Informe Consolidado de Solicitud de Aclaraciones, Rectificaciones y/o Ampliaciones al Estudio de Impacto Ambiental del Proyecto "ERNC Loa"

Nombre del Titular : ERNC LOA Spa
Nombre del Representante Legal : Nicolás Alejandro Vicentela Iturrieta
Dirección : Cerro El Plomo 5420, Of 1304, Las Condes

El presente Informe Consolidado de Solicitud de Aclaraciones, Rectificaciones o Ampliaciones al Estudio de Impacto Ambiental del proyecto "ERNC Loa", contiene las observaciones generadas en virtud de la revisión de la Adenda.

Figura 1. Red Hidrográfica DGA en área de emplazamiento.

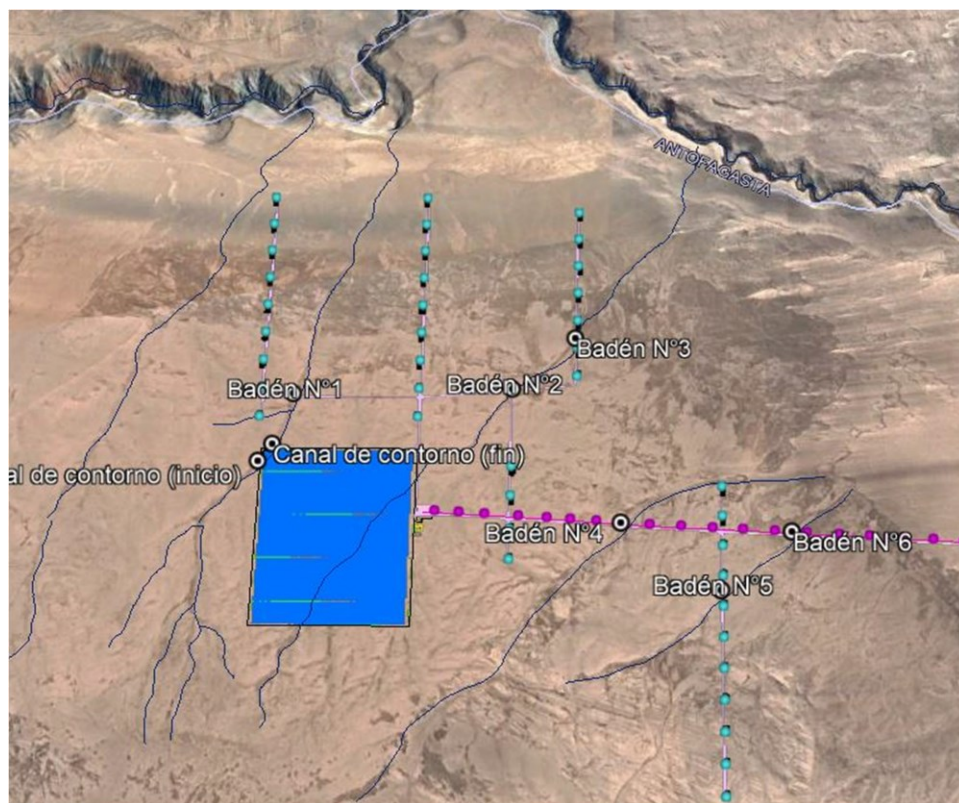
50. A partir de la revisión del Anexo 3.7.1 – Línea Base Hidrológica, se solicita al titular incorporar un mapa que relacione los módulos fotovoltaicos y caminos con la red hidrográfica identificada a partir de la cartografía que dispone DGA y los mapas vectoriales de la Biblioteca del Congreso Nacional de Chile (link: https://www.bcn.cl/siit/mapas_vectoriales/index_html/). Dado que se visualizan cauces en el área de emplazamiento que no fueron considerados por el titular, ver Figura 1.
